Formular de evaluare a condițiilor de accesibilitate a clădirilor publice

Categorii	Indicatori	Date colectate
Localitate, raion:	Marculesti (Floresti)	
Adresa, strada, nr.:	-	
Instituția:	BESV-18/44 (Căminul cultural)	
Tipul instituției:	BESV	
Latitudinea:	47.882692 ,	
Longitudinea:	28.247689

Fig. IV.18 Parcare pe o direcție perpendiculară față de carosabil

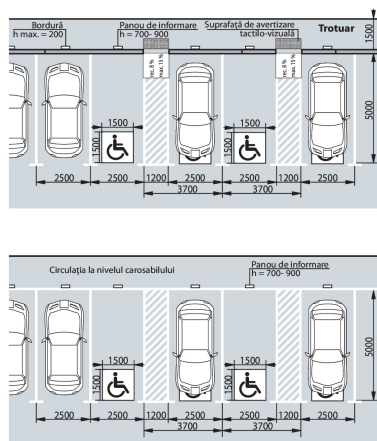
Parcare obișnuită:	Nu , nici nu există loc unde poate fi amenajată parcare
Locuri de parcare amenajate pentru persoanele cu dizabilități:	Nu

Fig. V.32.b Rampă de acces paralelă cu intrare în clădire

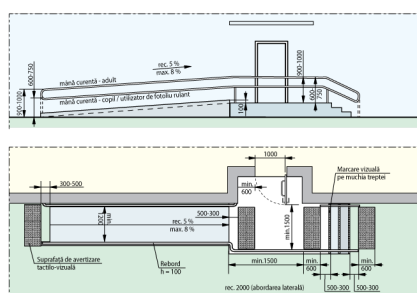
Intrarea în clădire este la nivelul solului:	Nu
La intrare sunt trepte:	Da, 2 trepte , Înălțime totală a treptelor/scărilor (cm)36 cm
La intrarea în clădire este instalată o platformă de ridicare (verticală sau înclinată):	Nu
Ușa se deschide în interior sau exterior:	Exterior
Dimensiunile pragului/spațiului din fața ușii de intrare în clădire:	83 cm x 152 cm
Înălțimea pragului ușii (de la nivelul solului până la nivelul superior al pragului):	36 cm Standard: Se aplica regula de 1:12
Dacă există trepte, sunt semnalate treptele cu elemente contrastante și/sau tactile:	Nu Standard: prima și ultima treaptă trebuie semnalate în culori contrastante
Există rampă de acces:	Nu
Nu există rampă, dar sunt șine metalice:	Nu

Fig.V.1 Buzinare la coridoare /p.47/

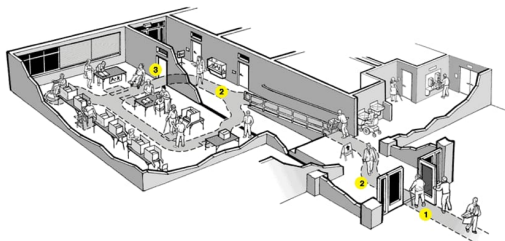
Coridoare:	Da
Lățimea coridorului (în cel mai îngust loc) este peste 150 cm?	Da
Trepte:	Da , 1 trepte , înălțimea:18 cm
Dacă există trepte, sunt semnalate treptele cu elemente contrastante și/sau tactile:	Nu Standard: prima și ultima treaptă trebuie semnalate în culori contrastante
Pardoseala/podeaua în coridor este suprafață accesibilă:	Da
Suprafață alunecoasă:	Nu
Bariere/obstacole:	Nu
Culori contrastante (este o diferență de culoare contrastantă (culori închise / culori deschise) între perete și podea):	Da
Iluminare bună (lumină de zi și lumină artificială) pe hol și pe culoarele principale:	Da

Fig. V.42.a Amenajarea unei cabine WC adaptate - tip A

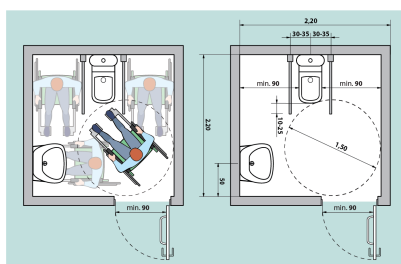
Grup sanitar în exterior:	Da
Grup sanitar în interior:	Nu
